## 第1 監査の種類

緑政土木局（工事）

#### (1) バックホウによる荷のつり上げにおける玉掛け作業の適正な実施について

適切な接地の概念図

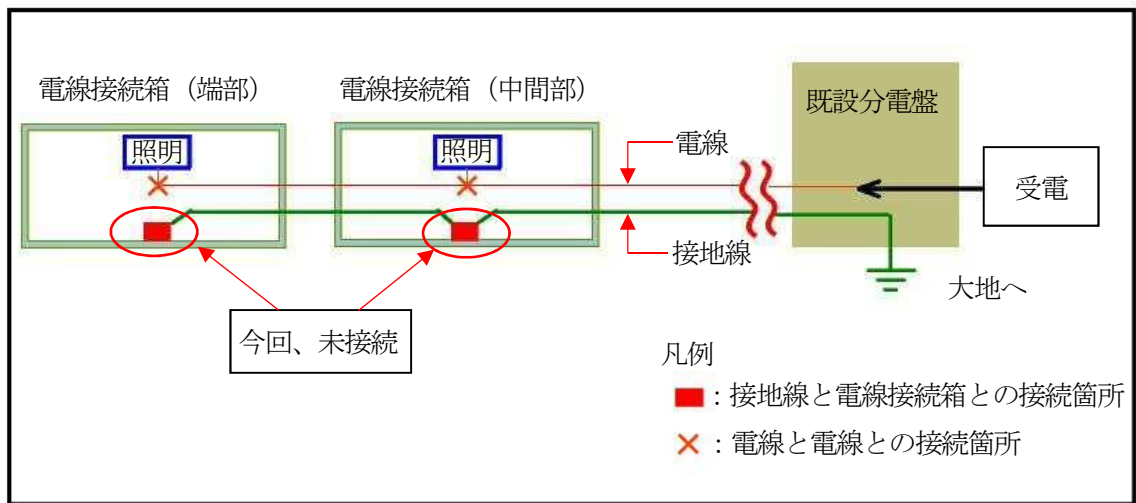
電気設備に関する技術基準を定める省令（平成 9年通商産業省令第52号）によると、電気設備の必要な箇所には、異常時の電位上昇、高電圧の侵入等による感電、火災その他人体に危害を及ぼし、又は物件への損傷を与えるおそれがないよう、接地その他の適切な措置を講じ、電流が安全かつ確実に大地に通ずることができるようにしなければならないとされている。また、電気設備の技術基準の解釈（以下「技術基準の解釈」という。）では、電線と電線を接続する場合に設ける金属製の箱（以下「電線接続箱」という。）には接地工事を施すこととされている。

さらに、電気通信設備工事共通仕様書（以下「仕様書」という。）では、湿気の多い場所又は水気のある場所において、電線管の接続部は防湿又は防水処理を施すこととされている。

「堀川納屋橋地区ライトアップ整備工事」では、堀川の遊歩道等のライトアップのために、照明やその電線を設置する工事を行っているところである。工事写真を確認したところ、電線接続箱において、接地工事を行っていないかった。

電線接続箱における接地や水気のある場所の電線管接続部の防水処理について、技術基準の解釈や仕様書に適合するよう是正されたい。また、技術基準の解釈や仕様書に基づいた施工となるよう改めて受注者を指導されたい。

なお、当該工事については、指摘に基づき令和 5年 6月に技術基準の解釈や仕様書に適合するよう是正が行われた。

電線接続箱（端部）の状況

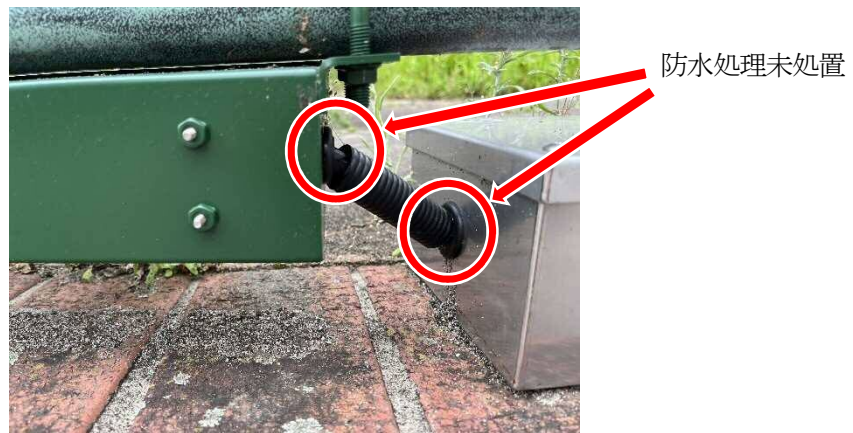
また、水気のある場所に該当する屋外に設置してある電線管の接続部が防水処理されていなかった。
